改善箇所説明図

改善の内容

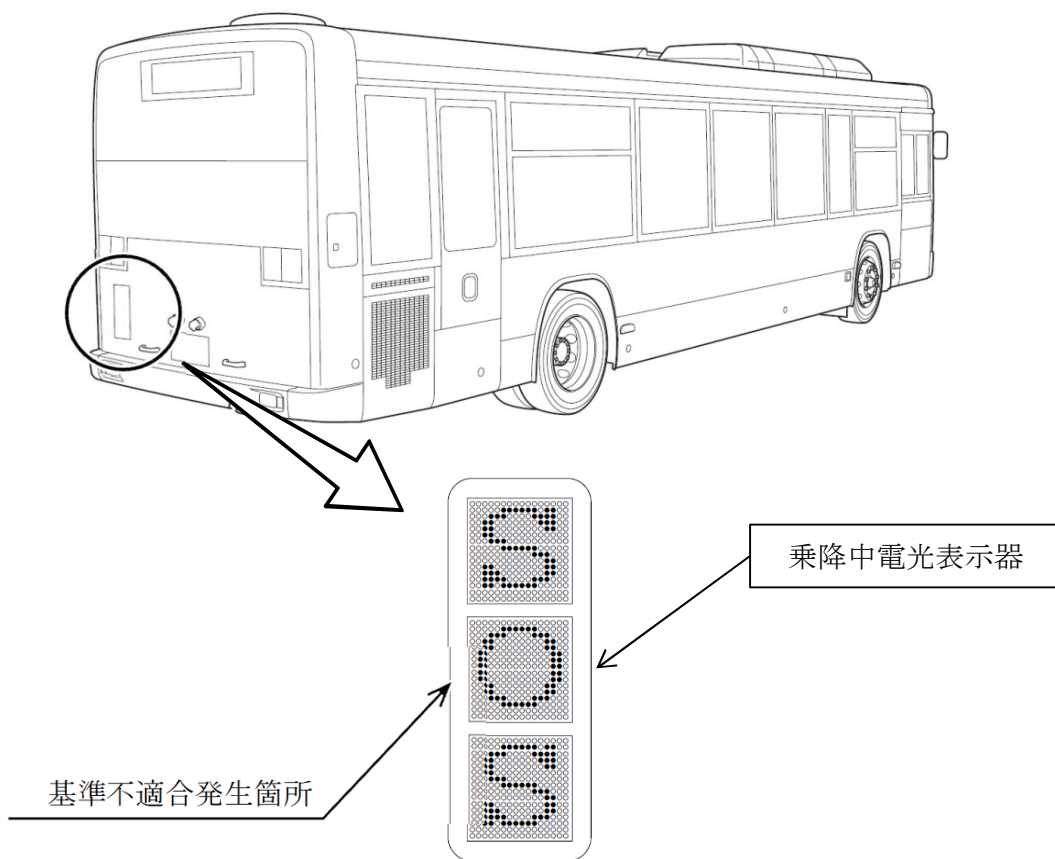
バスの乗降中電光表示器において、SOS（非常灯）表示回路が不適切なため、後扉開放時にSOSを表示すると、後扉が閉まらなくなるおそれがある。

全車両、乗降中電光表示器の電気回路にダイオードを追加する。

識別：エンジンフード部に識別ペイント（桃色）を塗布する。
